变更修改范围

平面图（调整后）1:100

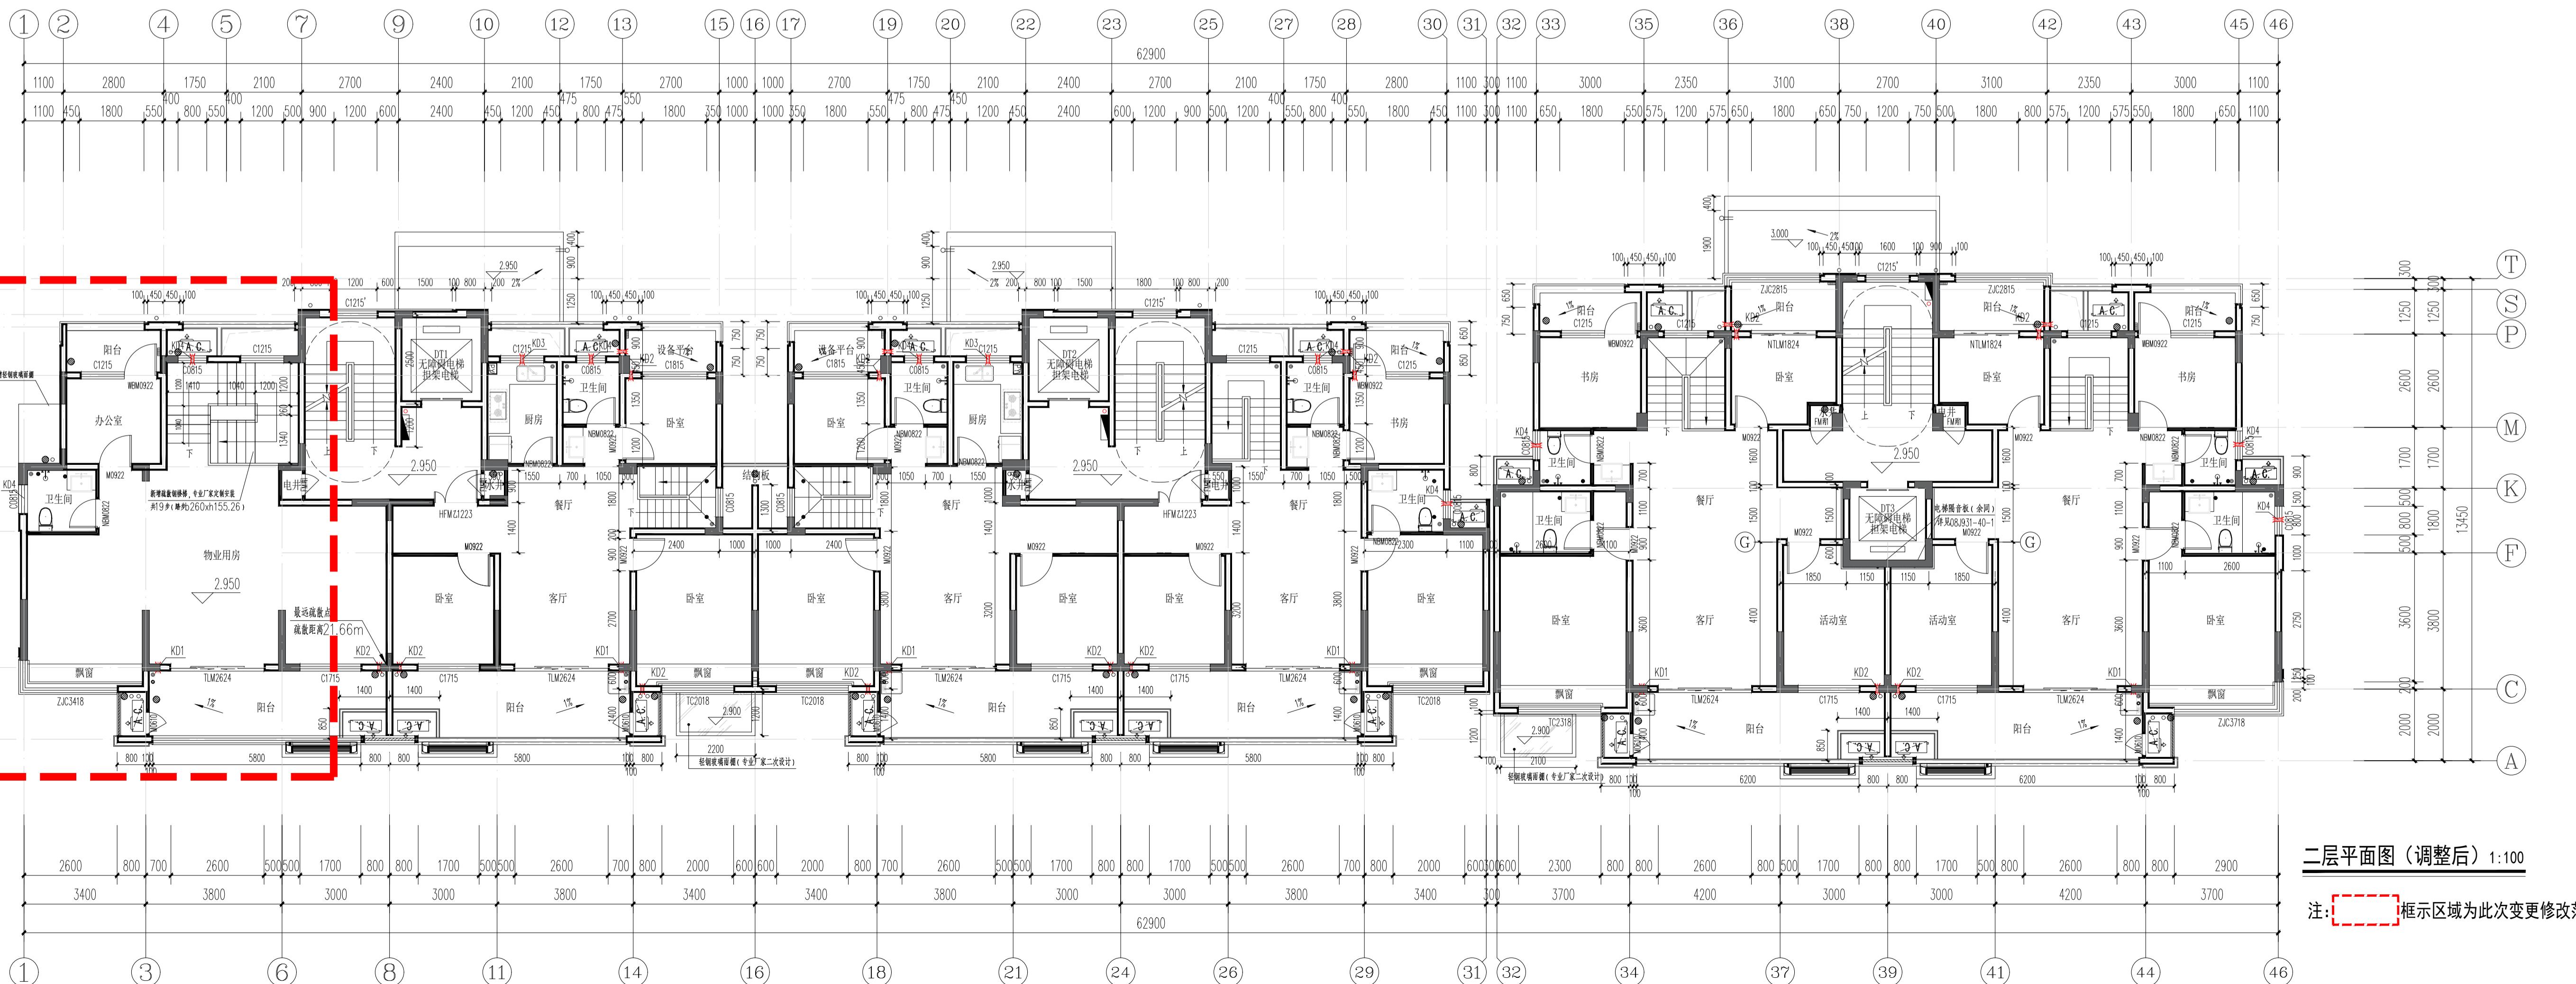
框示区域为此次变更修改范围。

7 框示区域为此次变更修改范围。
